Verslag Informatief gesprek met de Noordervaart te Stompetersen

23 februari
2015

Door de heer S. Bakker van de Provincie Noord-Holland worden aanwezigen welkom geheten. Het gaat vanavond met name om de N243 in de Schermer (Noordervaart). Uitgenodigd zijn de bewoners van de Noordervaart. Hij geeft daarna een korte toelichting over de stand van zaken van het project Herinrichting N243.

Wegprofiel: huidig profiel Noordervaart (boven) en voorgesteld profiel (onder):

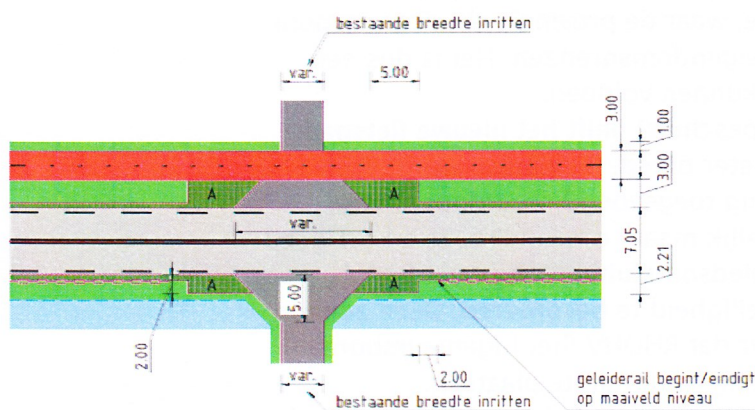
Een bewoner merkt op dat er een technisch fout is gemaakt op de bovenste tekening/dwarsprofiel. Ruimte naast het fietspad lijkt breder.

Antwoord: RHDHV zal dit aanpassen.
